Proposta di Progetto per la realizzazione di fabbricato a destinazione produttiva con funzioni logistiche, comportante modifica al PUC vigente, nell'area denominata "Ex squadra di rialzo" in località Trasta via U. Polonio.
SU 158/17
Richiedente: Mantero Antonio Giacomo Procuratore SOGEGROSS S.p.A. Genova
Progettisti: ing. Tiziana Ottonello Genova….
Procedimento Unico ai sensi dell'art.10 della Lr.10/2012 e smi

Relazione urbanistica sui contenuti di modifica al PUC e per l'accertamento della procedibilità

Stralcio P.U.C. vigente - Assetto Urbanistico

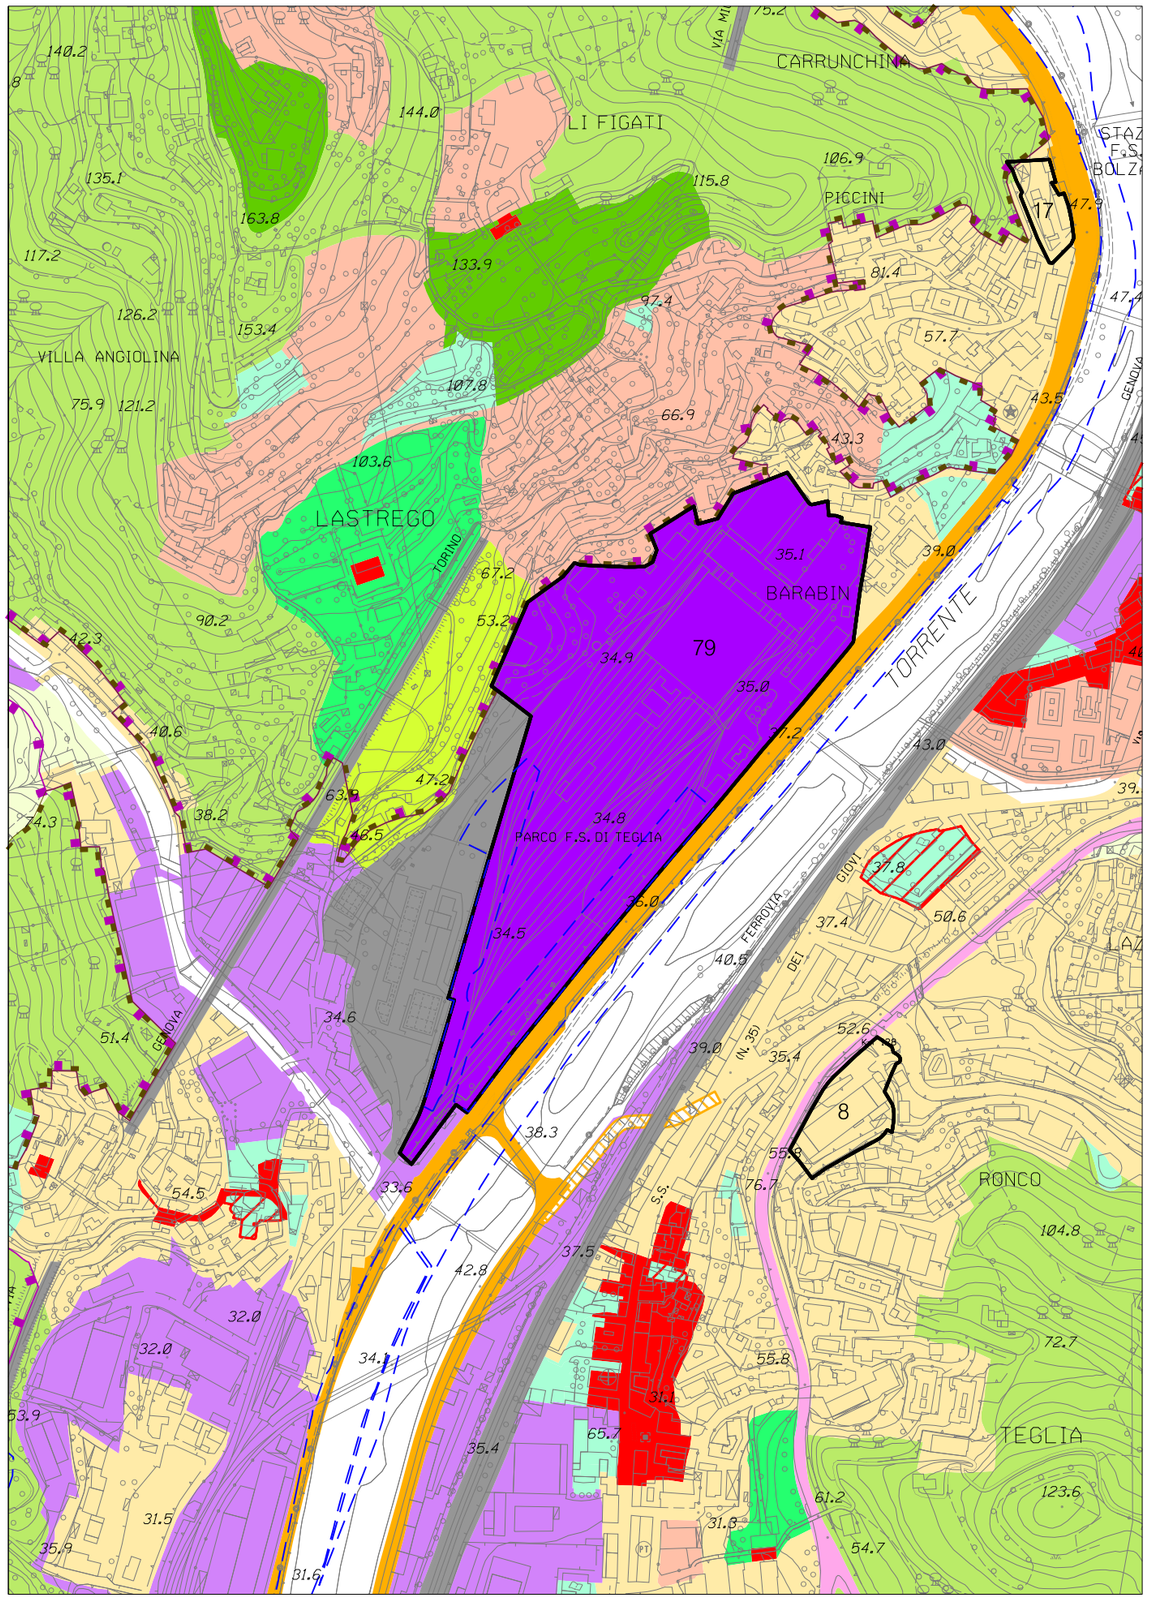
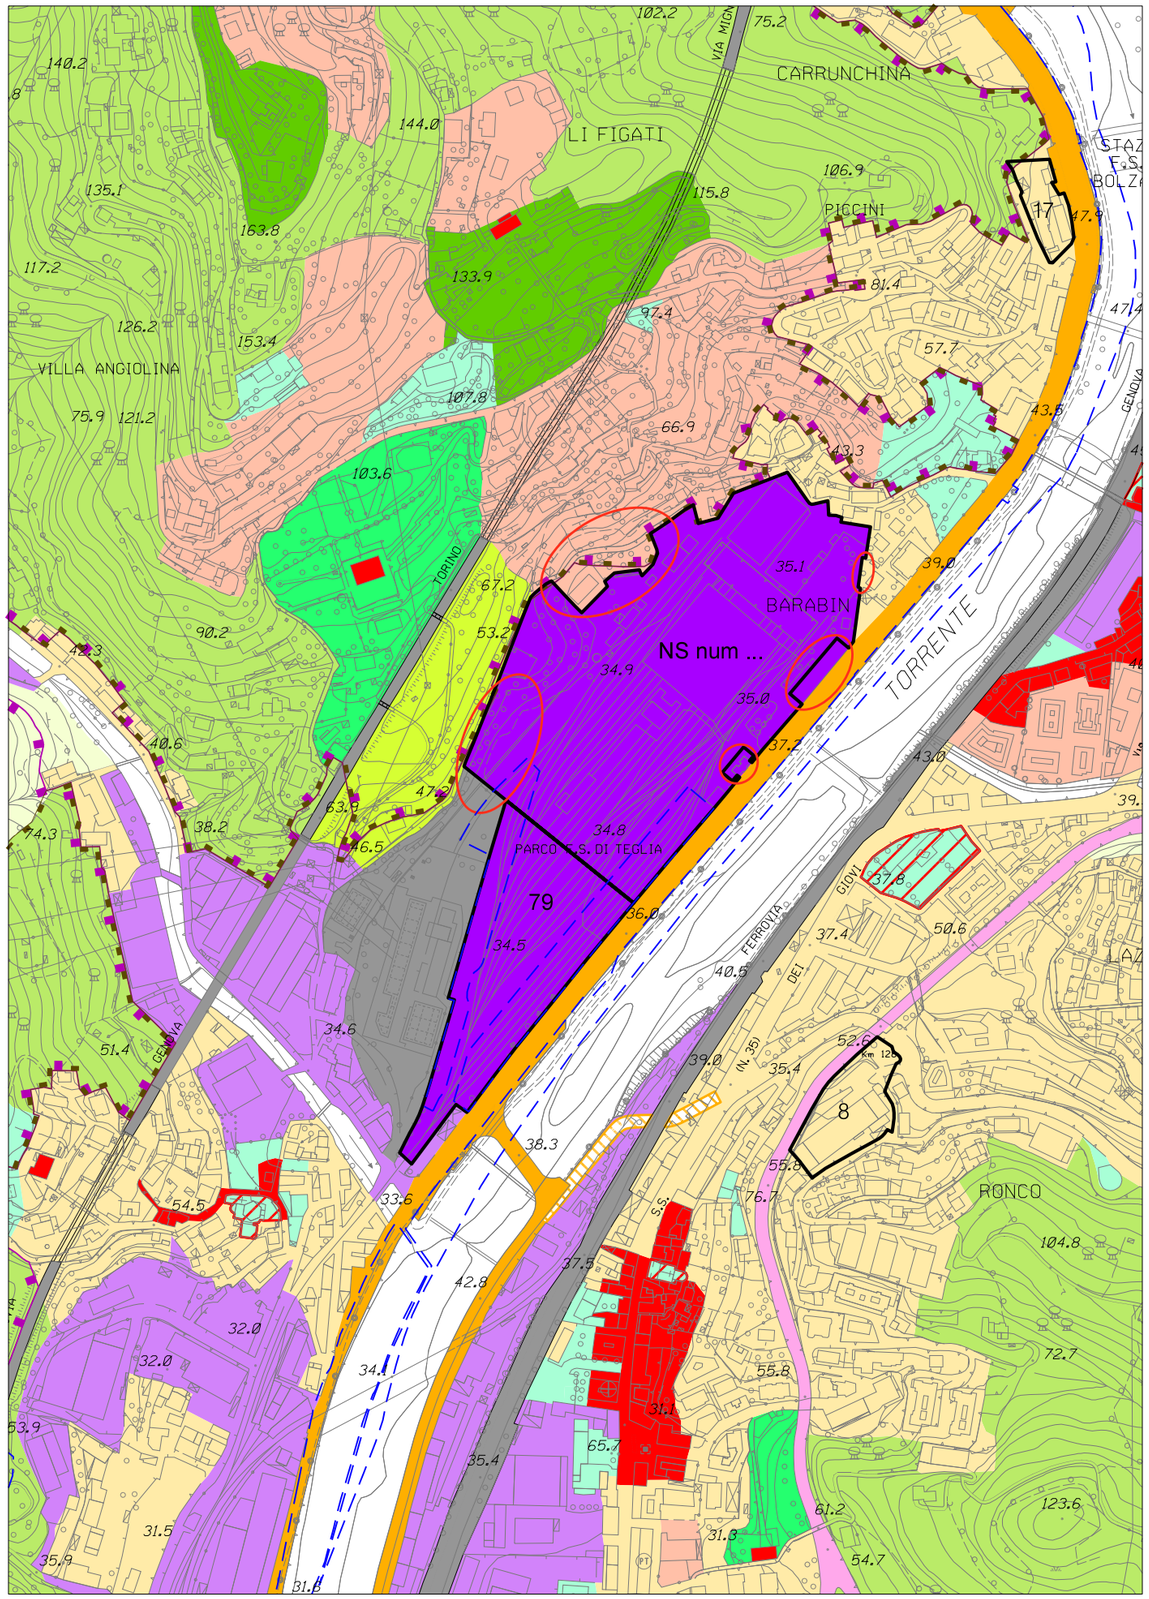
In considerazione di ciò, ed avuto riguardo di quanto sopra, le modifiche richieste sono ascrivibili ai dettami dell'art. 43 della Legge Urbanistica Regionale n. 36/1997 e s.m.i. e quindi al fine di consentire quanto richiesto, con le opportune modiche e pattuizioni, si propone per l'area in questione l'assoggettamento ad una specifica disciplina urbanistica:

Relativamente alle aree marginali escluse dall'intervento, si propone per l'edificio e le aree di proprietà di Ferrovie dello Stato S.p.A., poste in fregio a Passo dei Barabini, con superficie di PUC di circa 1260 mq. la destinazione ad Ambito di Conservazione dell'Impianto Urbanistico (AC IU), per i due edifici, sempre di proprietà di Ferrovie dello Stato S.p.A., posti in via Polonio civ. 14 e 14A, con una superficie totale di PUC di circa 1.000 mq., si propone la destinazione ad Ambito di Riqualificazione urbanistica Produttivo – Industriale (AR PI) e per la piccola area (circa 60 mq. di superficie di PUC), di altra proprietà, posta nel retro dell'edificio identificato dal civ. 20 di via Polonio la destinazione ad Ambito di Riqualificazione Urbanistica – Residenziale (AR UR), in quanto corrispondono rispettivamente a quelle dell'Ambito di PUC prevalente al contorno.
Il tutto come rappresentato negli elaborati grafici allegati parte integrante della presente relazione.

Norma speciale […]
"**Area Ex squadra di rialzo di Trasta** - E' consentita, tramite permesso di costruire convenzionato, la realizzazione degli interventi privati e pubblici, i cui parametri edilizi ed urbanistici sono quelli del progetto S.U. 158/2017, di cui alla D.C.C. n. […] del […] e successiva determinazione conclusiva n […] del […] mediante procedimento unico, ai sensi dell'art 10 della LR 10/2012 e smi.
In fase esecutiva, ferme restando le quantità di aree destinate a servizi pubblici o fasce di rispetto ambientali, sono ammesse contenute variazioni rispetto a quanto previsto dal progetto approvato, senza che ciò comporti la necessità di modificare la disciplina urbanistica impressa ex novo, a condizione che le richiamate variazioni non comportino modifiche significative all'assetto planivolumetrico, tali da alterare il rapporto di compatibilità con i luoghi e con il contesto e siano determinate da esigenze derivanti da approfondimenti sviluppati in sede di progettazione esecutiva e volti a garantire migliore funzionalità alla struttura.

Ad intervento ultimato sarà applicabile la disciplina dell'ambito AR-PI, nel rispetto delle Norme Generali del P.U.C."
